О повышении помехоустойчивости, предотвращении ложных действий и ложной сигнализации основной защиты типа ПДЭ 2003 на линиях 330-1150кВ

Рис1

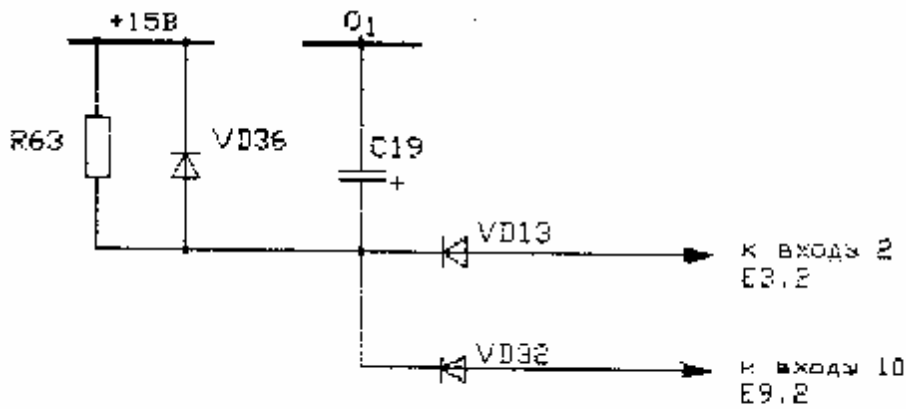
3. В процессе наладки и эксплуатации первых панелей ПДЭ 2003 было обнаружено, что при снятии напряжения питания работают сигналы (светодиоды) "пуск на отключение" и "отключение".

При этом связанная с электролитическим конденсатором С19 часть модуля логики МЛ-501 была выполнена по схеме на рис. 1.

- Если этот узел выполнен по схеме рис .1 (панели 1983 - 1984 г. г. выпуска), то заказать на АО "ЧЭАЗ" модернизированный модуль логики МЛ - 501 для последующей установки его в защите взамен старого. (В схеме модуля должен быть вышеуказанный конденсатор Сдоп).

Рис.2

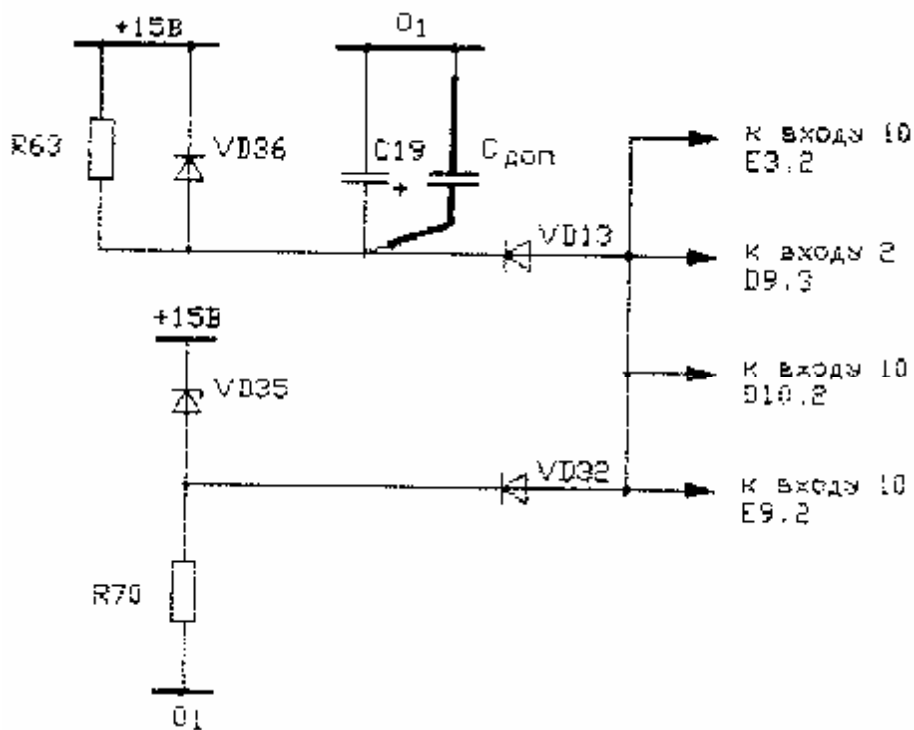
В 1984 г. АО "ЧЭАЗ" стало выпускать панели с частично модернизированным модулем логики МЛ-501, в котором связанные с конденсатором С19 цепи выполнены по схеме на рис. 2 (кроме Сддп)» что позволило исключить срабатывание сигнализации при снятии напряжения питания.

Однако за последние годы отмечались случаи снижения емкости конденсатора С19, что снова приводило к ложной работе сигнализации при снятии напряжения питания, несмотря на то, что схема модуля логики соответствовала рис. 2. В этих случаях для устранения ложной работы сигнализации

ВНИИЭ было предложено смонтировать параллельно конденсатору С19 дополнительный конденсатор Сдоп типа К73 - 17 емкостью 3,3 мкФ. (см. рис.2).

- Если этот узел выполнен по схеме рис. 2 (панели выпуска начиная с 1984 г.), то смонтировать и включить параллельно конденсатору С19 дополнительный конденсатор Сдоп типа К73 - 17 емкостью 3,3мкФ с номинальным напряжением 63В или 160В;
